TRIBUNAL REGIONAL ELEITORAL DO PARANÁ

FÓRUM ELEITORAL IPORÃ					
Relatório de vistoria técnica da edificação					
ASSUNTO					
Elaboração de relatório de vistoria técnica do Fórum Eleitoral de Iporã					
EMPRESA RESPONSÁVEL					
CONSTRUTORA DREON					
REVISÕES					
Nº	DESCRIÇÃO	PROFISSIONAL	RESPONSÁVEL	CREA-PR	DATA
1	PARECER TÉCNICO	MAURÍCIO	MAURÍCIO	155580/D	24/04/2019
OBJETIVO					
Apresentar de forma clara e objetiva a situação em que se encontra a edificação e os problemas encontrados.					
ENGENHEIRO CIVIL		MAURICIO AJALA FIORENTIN			
SOP					
FÓRUM		LEONARDO FERNANDES DE SOUZA			
RESPONSÁVEL TÉCNICO			CONTRATANTE		
MAURICIO AJALA FIORENTIN CREA-PR 155580/D			TRIBUNAL REGIONAL ELEITORAL DO PARANÁ CNPJ: 035.985.113/0001-81

Imagem 2 – Rebaixo no passeio

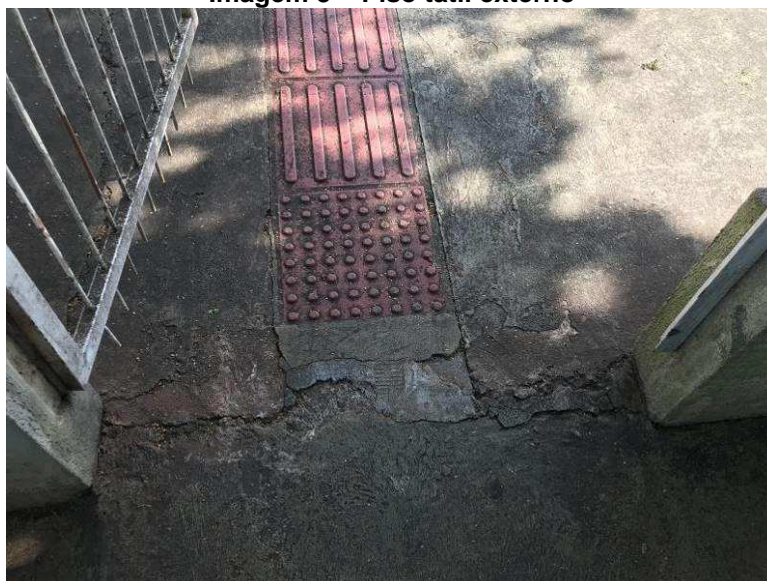
O rebaixo no passeio existente, imagem 2, não atende os requisitos da norma, além de apresentar péssimo estado de conservação, na imagem 2 também é possível observar que a calçada no entorno do rebaixo apresenta fissuras, o que dificulta a passagem de pessoa com mobilidade reduzida.

Imagem 5 – Vaga estacionamento PCD.

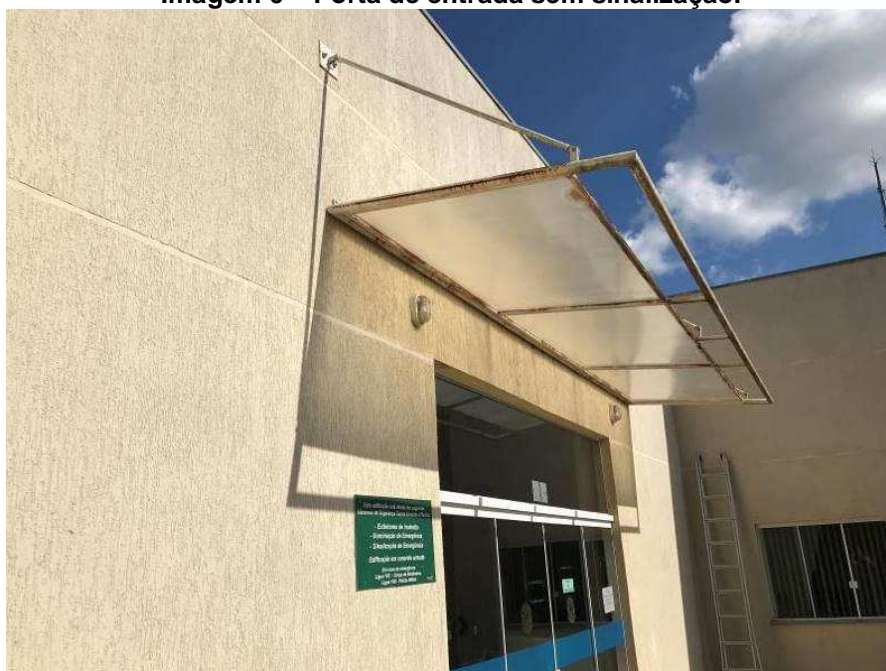
A vaga reservada para PCD, imagem 5, está em desacordo com as normas vigentes, sem sinalização vertical e sem espaço reservado ao lado da vaga. No estacionamento não existe vaga reservada para Idosos.
